**FORMULAIRE DE CONTROLE DE LA BONNE EXECUTION DES  
TRAVAUX D'ASSAINISSEMENT**

Date du contrôle : 14/09/2020

<b>SERVICE DE CONTROLE</b>
<b>SERVICE PUBLIC DE L'ASSAINISSEMENT NON COLLECTIF</b> Communauté de Communes Vallée de l'Homme – Antenne des Eyzies 28 Avenue de la Forge 24620 LES EYZIES DE TAYAC SIREUIL ☎ : 05.53.35.05.43

**Photo 5 : La zone d'infiltration**

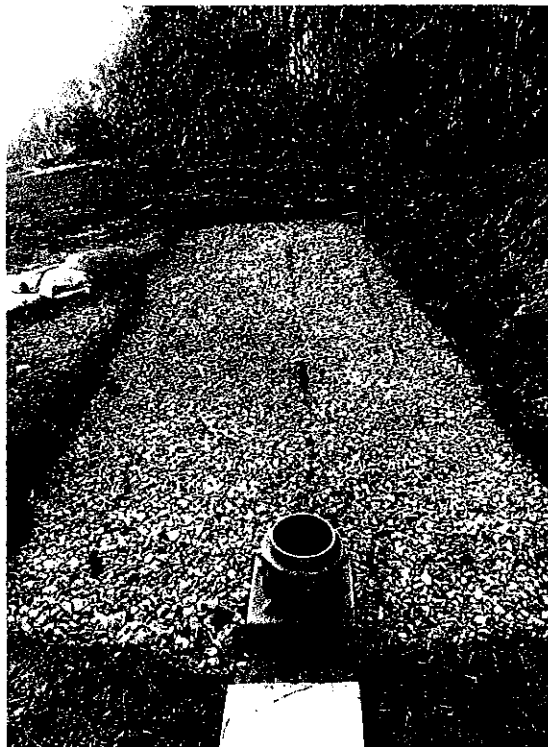
**Commentaires sur le rejet : Une zone d'infiltration de 12 m<sup>2</sup> (6 x 2) a été réalisée équipée d'un regard de répartition et d'un té de bouclage.**
